**AVIS RELATIF À LA PROTECTION
CONTRE LES EVENTUELS EFFETS NOCIFS ET NUISANCES
PROVOQUÉS PAR LES RAYONNEMENTS NON IONISANTS
GÉNÉRÉS PAR DES ANTENNES ÉMETTRICES STATIONNAIRES**

Commune : FRASNES-LEZ-ANVAING - Exploitant : PROXIMUS

Référence exploitant : 69ANV_01

Rapport n° 3609 / 2023

Figure 1 : Vue en plan des lieux de séjour et des points de contrôle

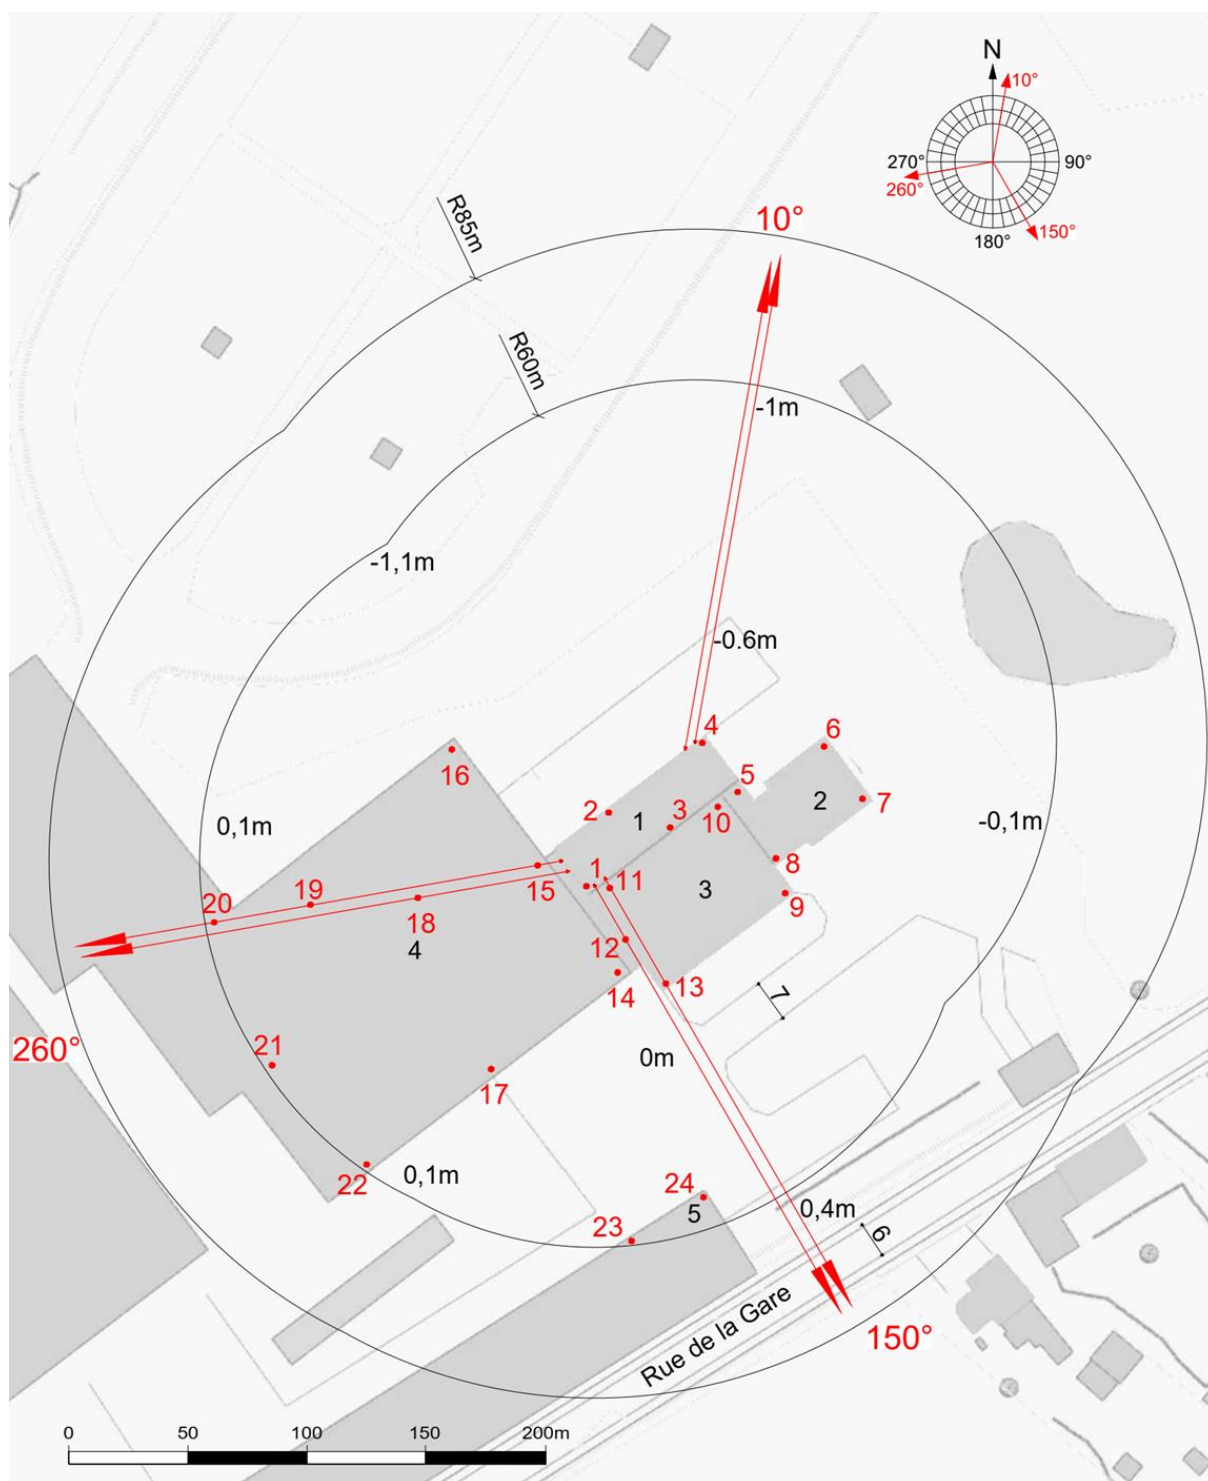
- le numéro du point de contrôle repris sur un des plans de la figure 1;
- le numéro du LS dans lequel se trouve le point de contrôle de la 1^{ère} colonne ;
- l'atténuation d'obstacle prise en compte pour le calcul de l'indice d'exposition dans le LS ;
- le résultat du calcul de l'indice d'exposition.

N° point de contrôle	LS	Atténuation (dB)	Indice d'exposition relatif à la limite par installation IE_i
4	LS1	10,0	0,482
1	LS1	10,0	0,411
13	LS3	3,0	0,081
3	LS1	10,0	0,074
12	LS3	3,0	0,043
2	LS1	10,0	0,031
9	LS3	3,0	0,021
20	LS4	3,0	0,015
19	LS4	3,0	0,011
21	LS4	3,0	0,011
24	LS5	3,0	0,010
23	LS5	3,0	0,008
22	LS4	3,0	0,007
18	LS4	3,0	0,005
11	LS3	3,0	0,003
17	LS4	3,0	0,003
15	LS4	3,0	0,002
14	LS4	3,0	0,002
16	LS4	3,0	0,002
10	LS3	3,0	0,001
8	LS2	10,0	0,000
7	LS2	10,0	0,000
6	LS2	10,0	0,000
5	LS2	10,0	0,000

En ce qui concerne les antennes de l'installation mentionnées dans le tableau 1, la distance maximale à laquelle la limite pourrait être atteinte, à l'extérieur, est égale à 96,8 m. S'il n'y a pas de LS à une distance inférieure, les antennes respectent forcément la limite d'immission.

Dans le cas des LS situés à l'intérieur des bâtiments, une atténuation d'obstacle est prise en compte et il en résulte que la distance maximale à laquelle la limite pourrait être atteinte se réduit à 68,5 m.

Figure 2 : Vue en plan des installations d'antennes dans un rayon de 300 mètres autour de l'installation faisant l'objet de la demande d'avis

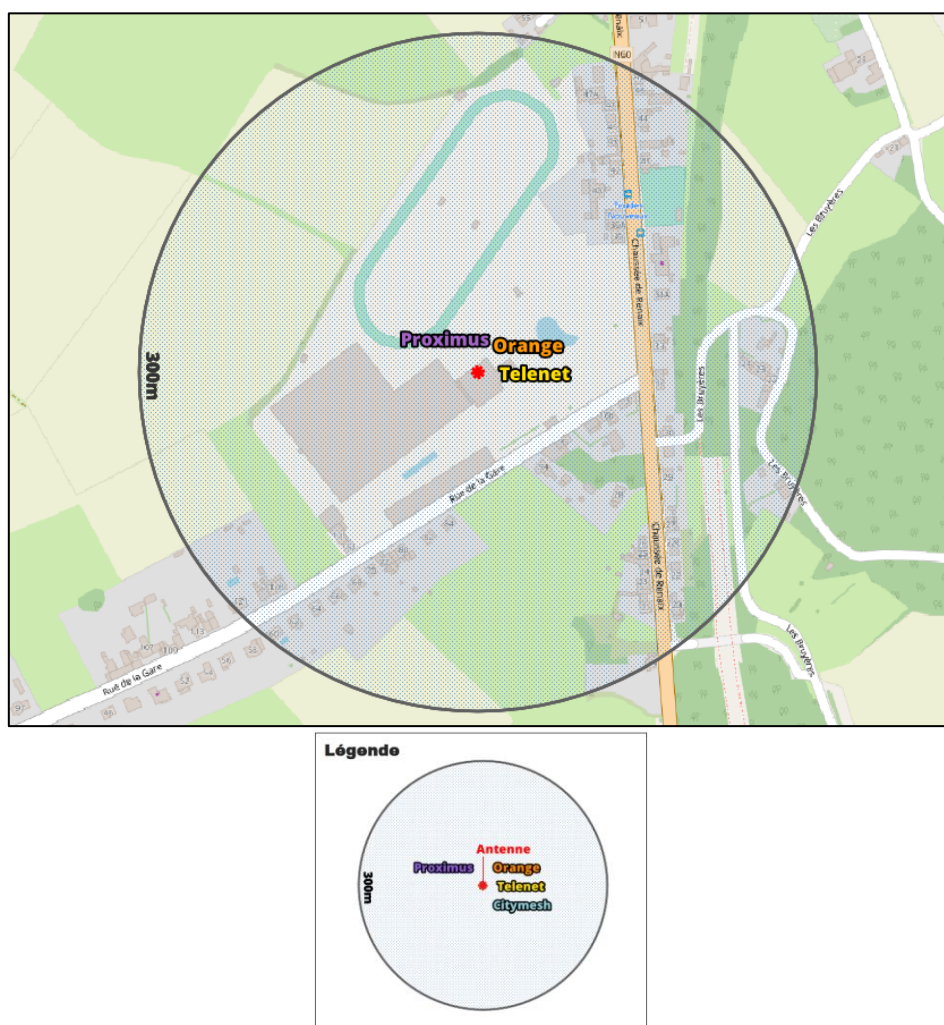
Le plan en projection verticale de la figure 2 indique la localisation des antennes actives éventuelles visées par le décret et situées dans un rayon de 300 mètres autour de l'installation référencée dans le paragraphe 2. Les données de localisation de ces antennes et les avis correspondant sont accessibles via le cadastre en ligne des antennes émettrices stationnaires⁶.

Compte tenu du nombre d'installations localisées dans la figure 2, il apparaît que l'intensité du rayonnement électromagnétique généré, dans les lieux de séjour situés à proximité de l'installation référencée dans le paragraphe 2, par l'ensemble des antennes émettrices stationnaires de l'ensemble des exploitants du même site d'antennes émettrices stationnaires respecte la limite fixée à l'article 4, § 2 du décret.
